**Réponse à l'avis n°2021APPACA62/2975 du 1^{er} décembre 2021 de la Mission Régionale d'Autorité
Environnementale Provence Alpes-Côte d'Azur**

Centrale Photovoltaïque au sol
Lieu-dit « La Grande Pélissière »
Communes de Saint-Christol (84)

Janvier 2022

Le présent document constitue le mémoire en réponse à l'avis délibéré de la Mission Régionale d'Autorité environnementale (MRAe) n°2021APPACA62/2975 du 1^{er} décembre 2021 présenté par la société URBA 53.

Figure 1 :Tracé prévisionnel du raccordement de la centrale u départ HTA PVFONTREVADE alimenté par le poste source LIMANS

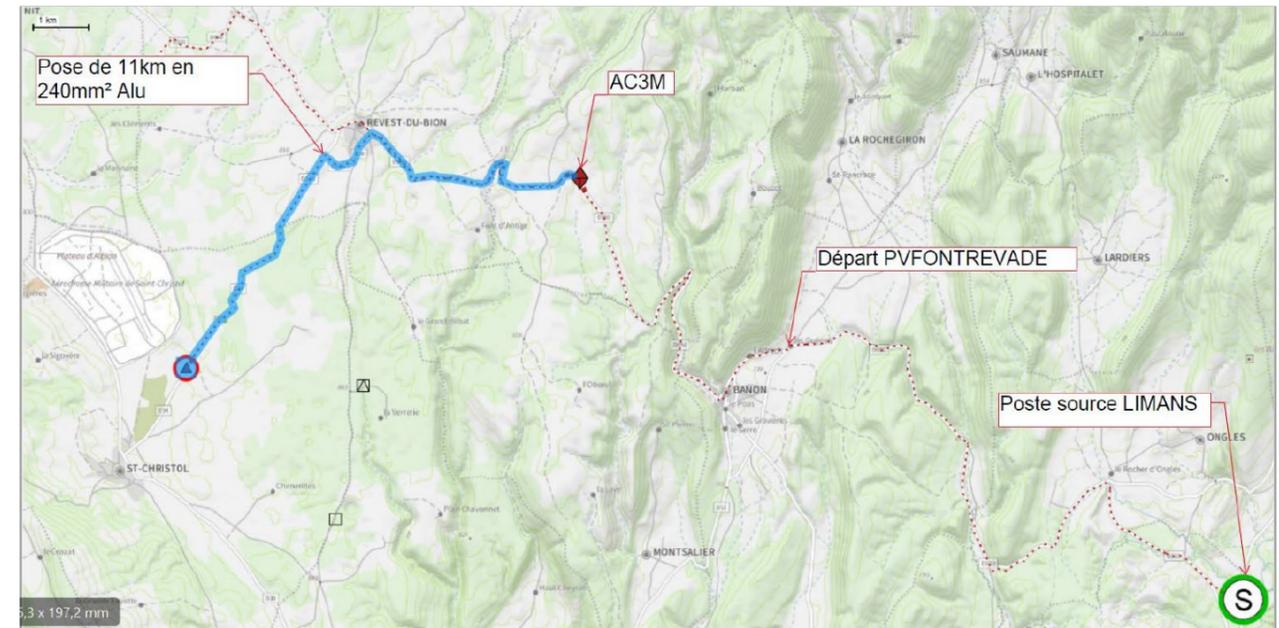
La MRAe recommande de revoir le périmètre du projet en intégrant, dans l'étude d'impact, le raccordement électrique au poste source (tracé et nature des travaux) et de compléter l'analyse des incidences et les mesures ERC en conséquence.

Le tracé définitif du câble de raccordement ne sera connu qu'une fois cette étude réalisée. Ainsi, les résultats de cette étude définiront de manière précise la solution et les modalités de raccordement de la centrale solaire au lieu-dit « La grande Pélissière » à Saint-Christol.

L'étude d'impact présente en page 172 un tracé de raccordement qui pourra être proposé par Enedis entre le poste de livraison de la centrale et le départ HTA PVFONTREVADE alimenté par le poste source LIMANS. Il s'agit du poste source le plus proche de la centrale photovoltaïque dont la capacité d'accueil permet de recevoir la production du projet de centrale.

Le raccordement s'effectuera par une ligne 20 000 V enterrée entre le poste de livraison du projet photovoltaïque et le départ HTA prévu pour le raccordement PVFONTREVADE.

Les incidences du projet de raccordement sont abordées au chapitre 5.8.5.3. Projet de raccordement de la centrale solaire en page 226 de l'étude d'impact.
